ESTUDIO DE IMPACTO AMBIENTAL CATEGORÍA II, DENOMINADO:  
**INTERCONEXION VIAL VILLA LUCRE/EL CRISOL/CORREDOR NORTE**

Preguntas de Ampliación  
DEEIA-AC-0159-2312-2020

Panamá, 23 de diciembre de 2020  
**DEIA-DEEIA-AC-0159-2312-2020**

TERRACERIA PLANTA RAMPAS 2 SALIDA CRISOL

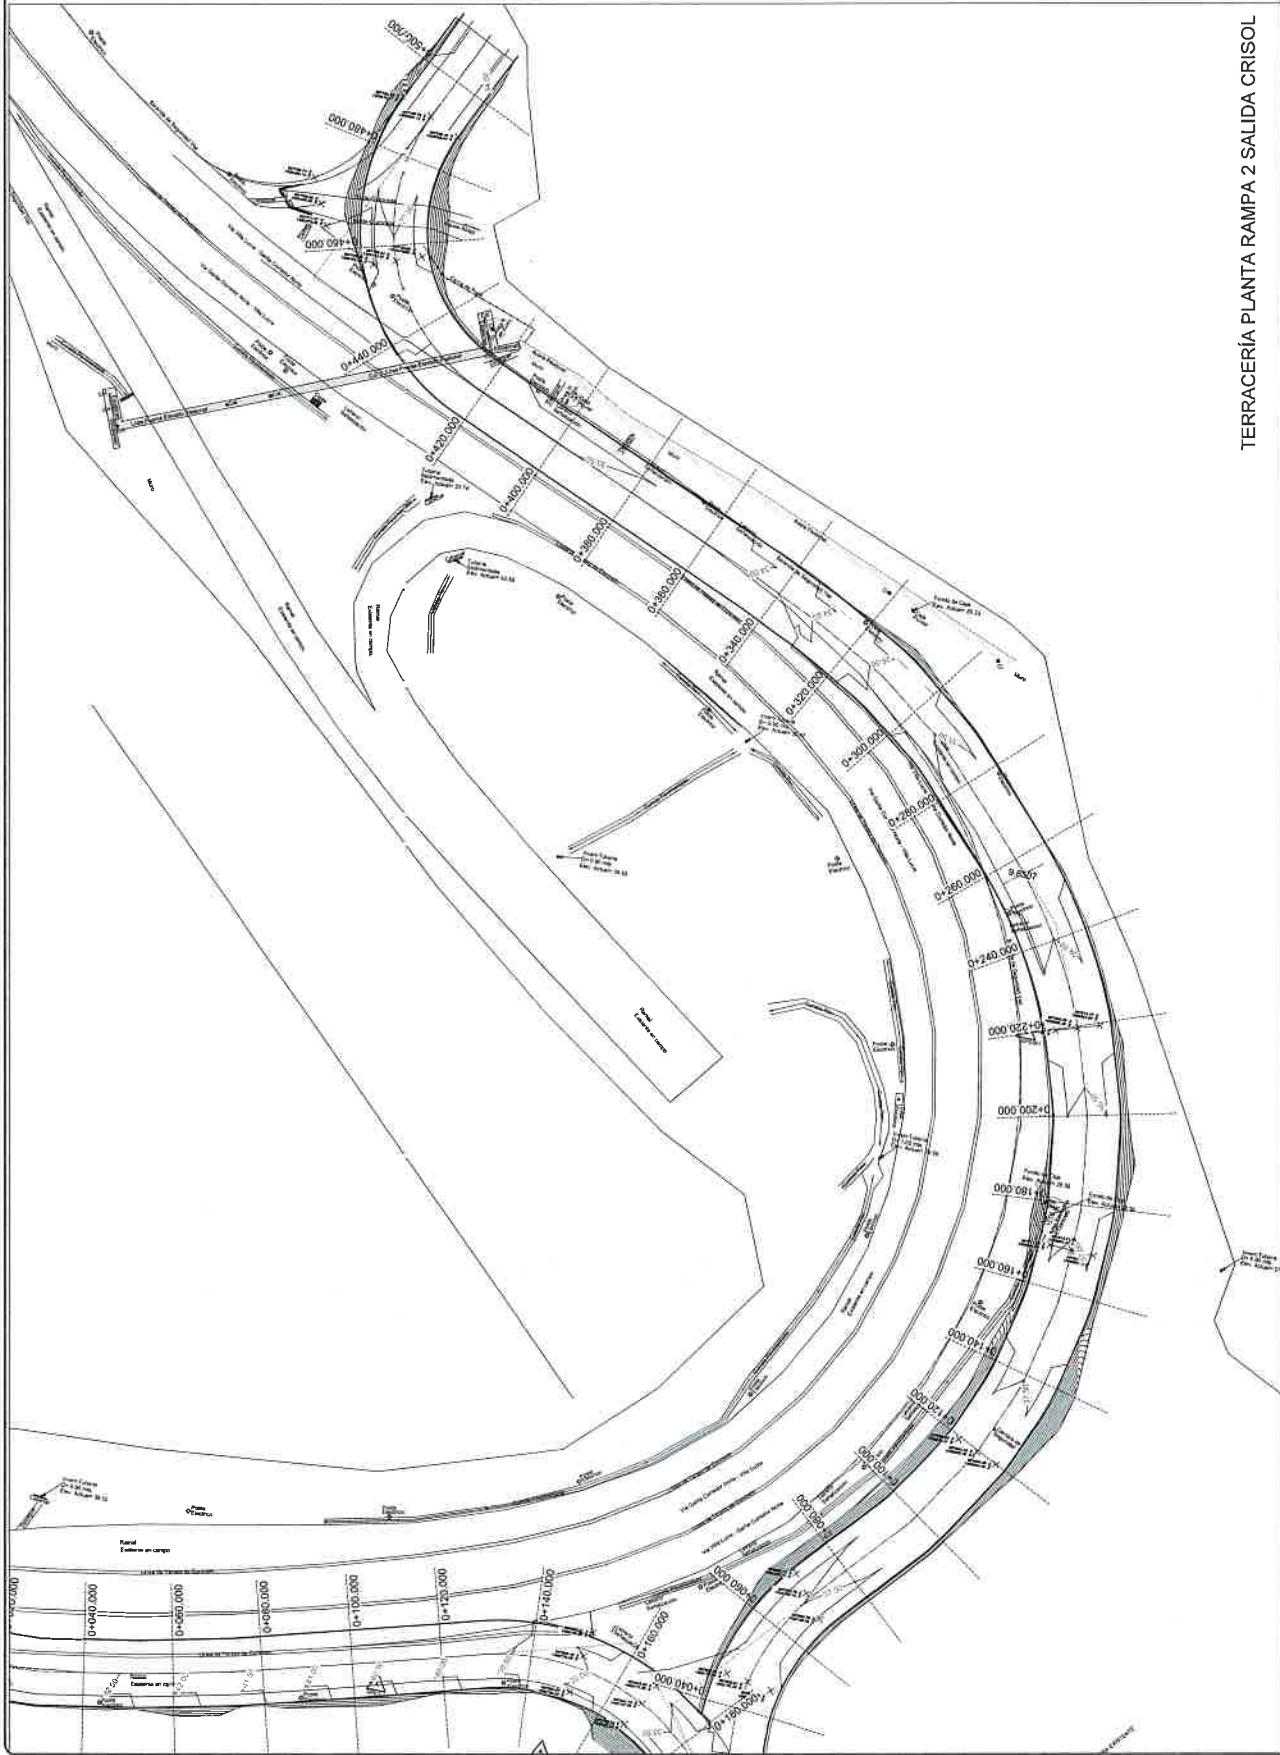
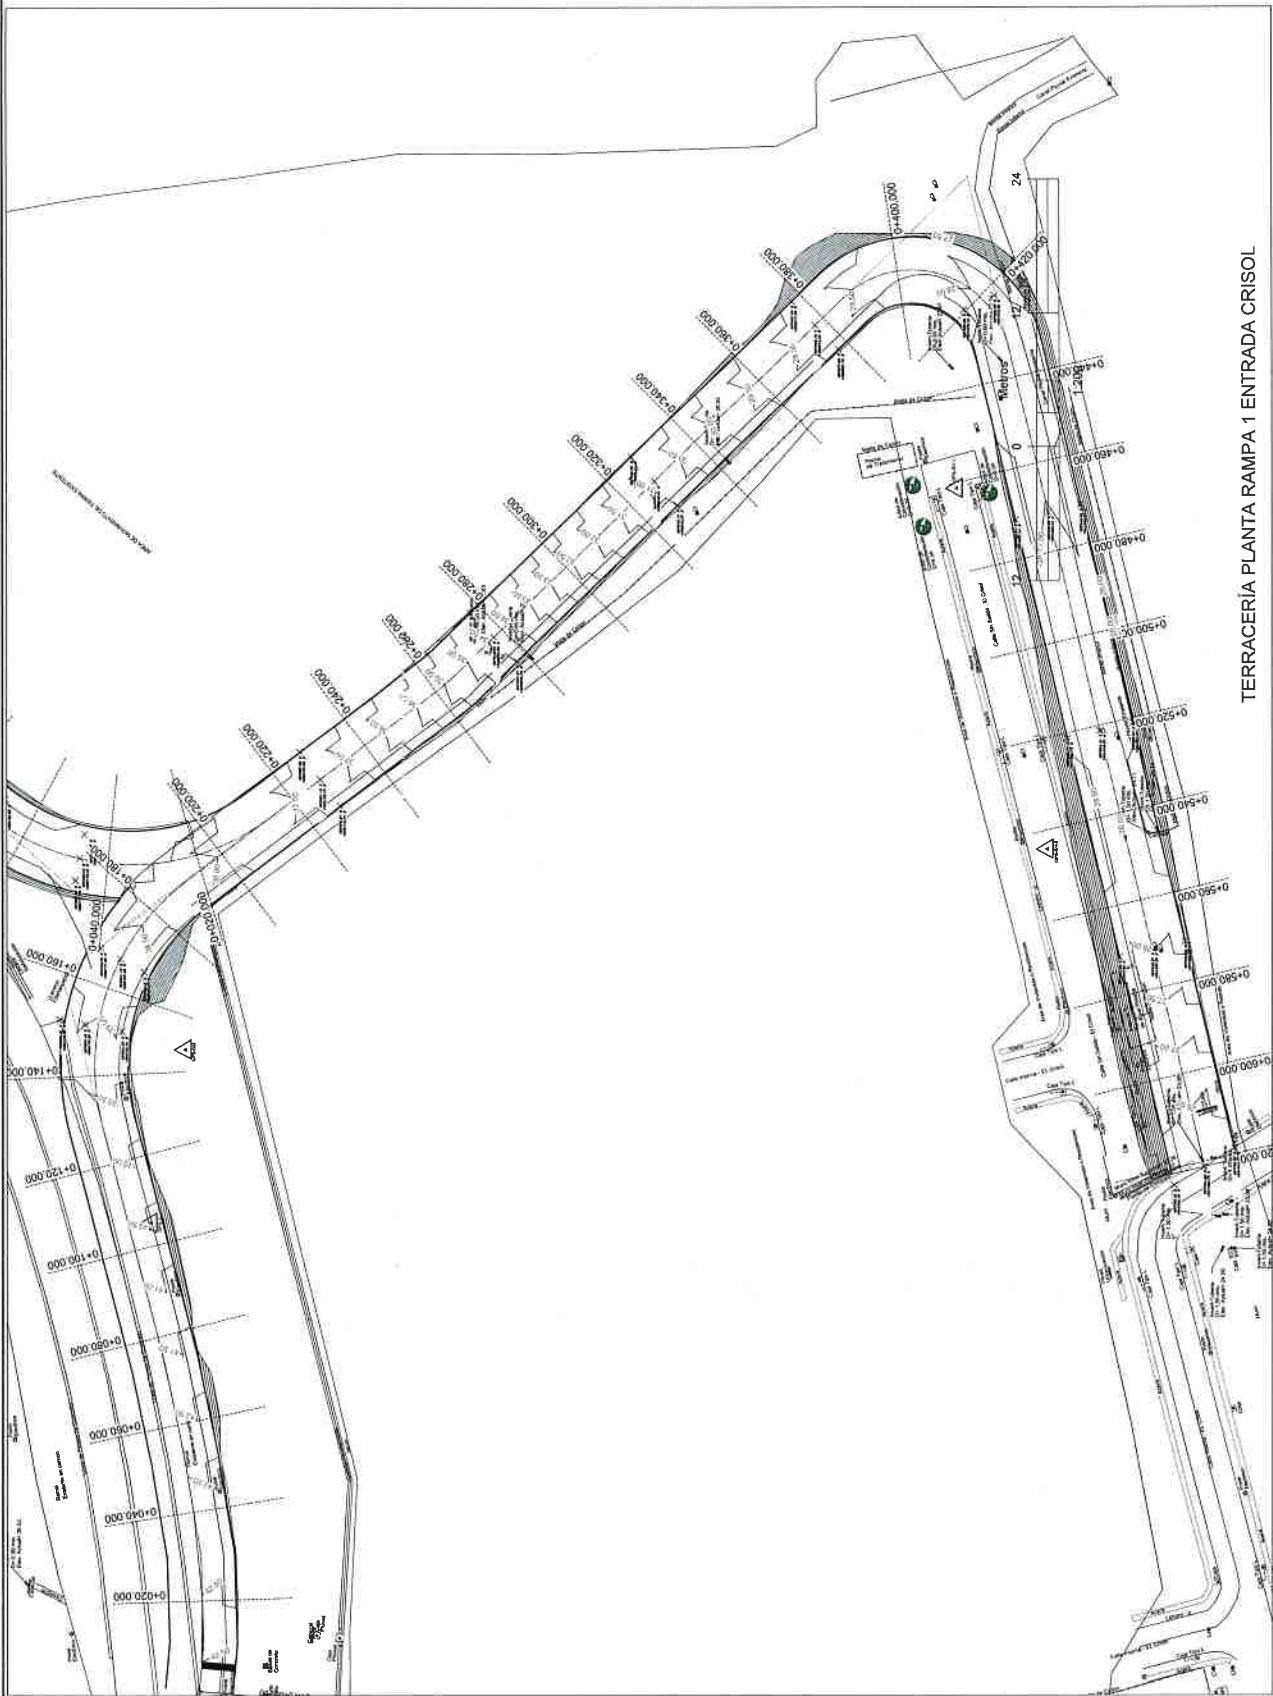
- d. Presentar planos de los perfiles de corte y relleno, donde se establezca: el volumen de movimiento de tierra a generar en el proyecto y volumen de material de relleno e indicar los niveles seguros de terracería.

- d. Se adjuntan los planos perfiles de corte y relleno, en el anexo. En nuestro caso no aplica lo de niveles seguros de terracería ya que las aguas están siendo encajonadas, los trabajos de corte y relleno no se realizarán sobre las fuentes hídricas.
